Betreff: BImSchG; Antrag auf Genehmigung nach §4 BImSchG zu 10 WEA auf den Gemarkungen Reinsfeld und Grimburg (Windpark „Hochwald“) – gemeinsame Stellungnahme der Naturschutzverbände BUND, NABU und Pollichia (BUND-Az.: 1710-TS-68/31403)
Beteiligung der anerkannten Naturschutzverbände; Ihr Schreiben vom 08.06.2018 – Ihr Az.: 11-144-31;

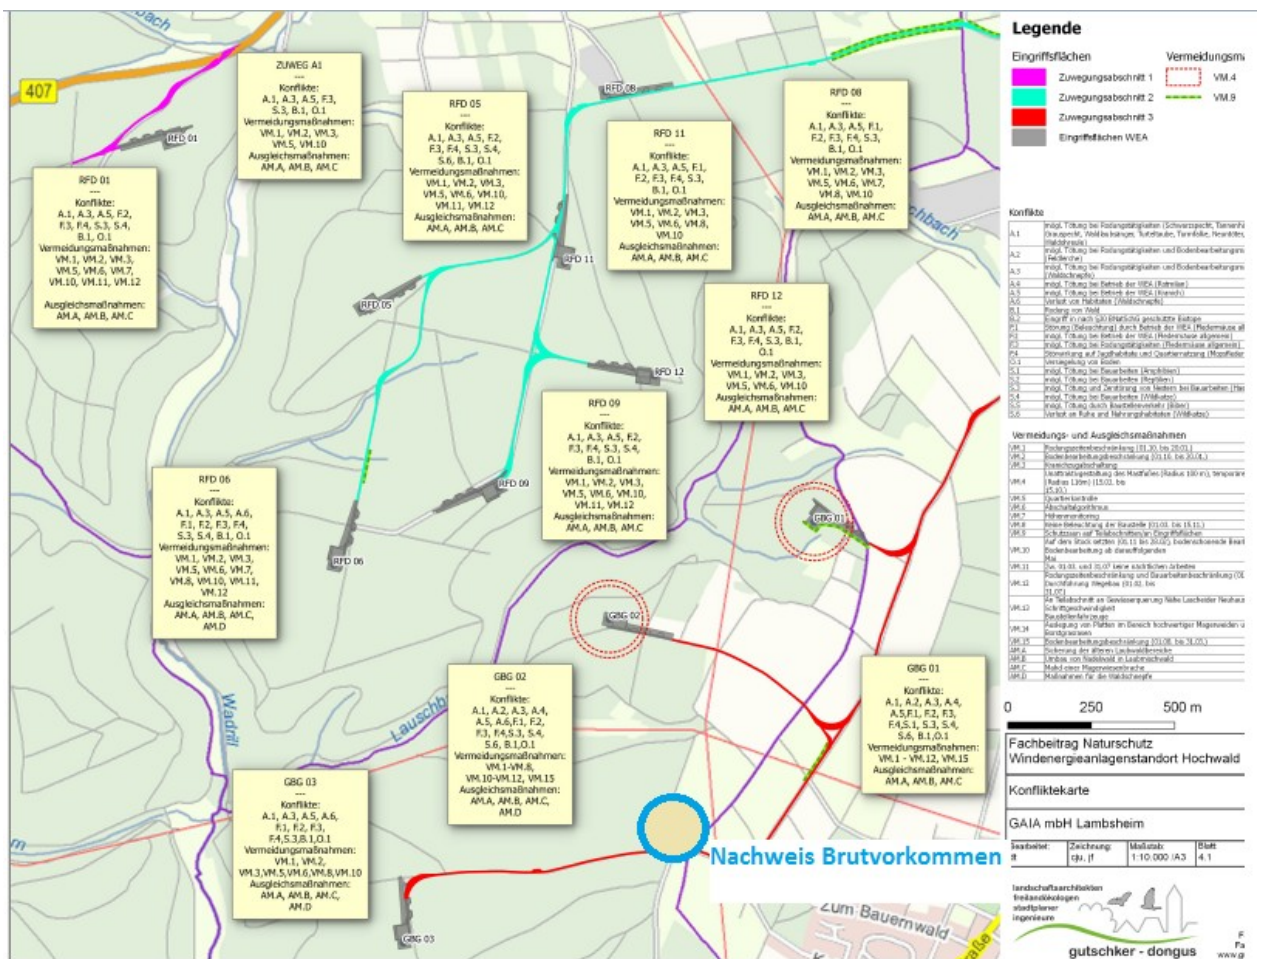
Avifauna: Die Gutachteraussagen sind durch den Brutnachweis (s. Kartendarstellung) widerlegt und müssen neu bewertet werden. Im Gutachten Avifauna (Seite 111 ff) ist die Situation des Rotmilans (insbesondere Brutvorkommen) beschrieben. Die Erkenntnisse gehen auf das Jahr 2012 zurück. Weitere Informationen und Nachweise liegen auch von den Folgejahren vor. Es wurden mehrere Einzelbeobachtungen aufgezeigt (kein Brutvorkommen im Jahr 2012). Für das Jahr 2015 gibt es einen Nachweis eines Brutvorkommens im Osten des UG.

Im Jahr 2018 ist ein Brutvorkommen im UG (Südosten) nachgewiesen, in 2018 nachgewiesener belegten und der KV mitgeteilter Rotmilanhorst (in Karte blau verzeichnet). Es liegen der KV hervorragende Aufnahmen mit 2 ausgeflogenen Jungtieren im Bereich des Horstes vor.

Daher kann nicht davon gesprochen werden, dass der Rotmilan nur gelegentlich nahrungssuchend im UG gesichtet wurde, sondern dass aktuell im Gebiet ein Brutvorkommen existiert. Dieser Nachweis belegt, dass mehrere WKA innerhalb der

Mindestabstandsempfehlung von 1.500 m liegen (östliche sechs der aktuell 10 geplanten Anlagen). Werden die Brutvorkommen aus den Jahren 2014 und 2015 noch mitberechnet (vgl. S. 115: RFD08, RFD11, RFD 12 und GBG01), würden aufgrund der Mindestabstandsempfehlung kaum noch Standorte für eine weitere Planung verbleiben.
